Titel: Austausch des Dichtrings am Bremszylinder		
AG-SB-2022-10-C-DE	Datum des Inkrafttretens: 13.12.2022	Kategorie: A – Sicherheitskritisch B – Empfohlen C - Optional
Gültigkeit		
Betroffene Fluggeräte: Alle Modelle	Betroffene Werknummern: Alle	Siehe AutoGyro Webseite
Auf das angegebene oder nachfolgende Problem wird im Wartungshandbuch Aircraft Maintenance Manual (AMM) in letztgültiger Ausgabe verwiesen.		
Dieses Formular ist eine Reaktion von AutoGyro auf ein bei Wartungsarbeiten gefundenes Problem, welches eine Eingrenzung oder Korrektur erfordert, bzw. Eine Service-Information über Flugzeugmodifikationen. Unterstützung erhalten Sie bei AutoGyro unter airworthiness@auto-gyro.com .

Grund und Überblick über das Service Bulletin (Ursache des Problems, falls bekannt)

AutoGyro nutzt einen neuen O-Ring, um die Funktion der Bremsen zu verbessern.

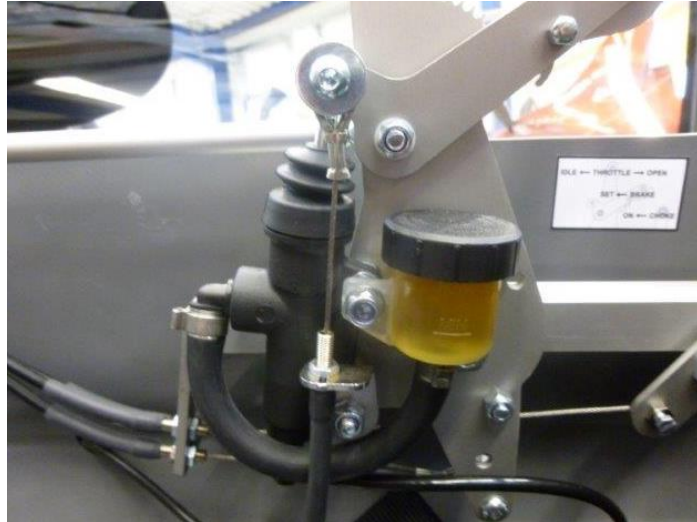
Kleben Sie die Oberfläche um die Mittelkonsole ab um das Material beim Ausbau nicht zu beschädigen. Der Tank für die Bremsflüssigkeit befindet sich an der Unterseite der Mittelkonsole, wie auf dem Foto zu sehen.

Zugang zum Bremsflüssigkeitsreservoir ist hier ohne weitere Arbeiten gegeben.

Wie beim MTO2010 ist das Reservoir in der Gas/Bremseinheit leicht zugänglich.

Calidus:

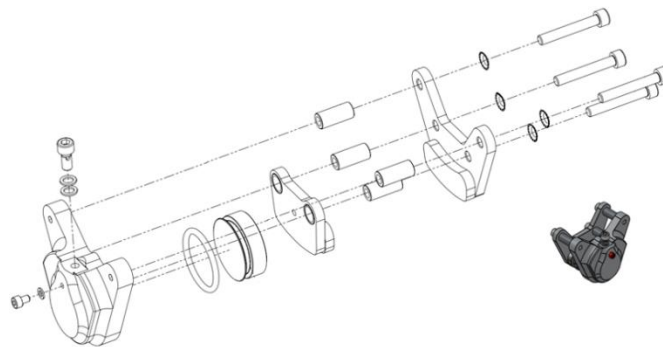
Deinstallieren Sie die den Bremssattel.

Bauen Sie den Bremskolben aus dem Bremssattel aus. Dafür kann der Kolben über den Bremshebel rausgedrückt werden oder über Druckluft, die durch die Entlüftungsbohrung hinein gedrückt wird. Beachten Sie dabei, die Teile gut abzudecken und verhindern Sie ein Kontamination umliegender Bauteile, besonders lackierter Teile mit Bremsflüssigkeit

Entfernen des alten Dichtringes und Reinigen des Bremskolbens. Auftragen von Bremszylinderpaste in die Nut, anschließend den O-Ring einsetzen und nochmals Bremszylinderpaste auf der Oberfläche des Bremskolbens und des Dichtringes verteilen.
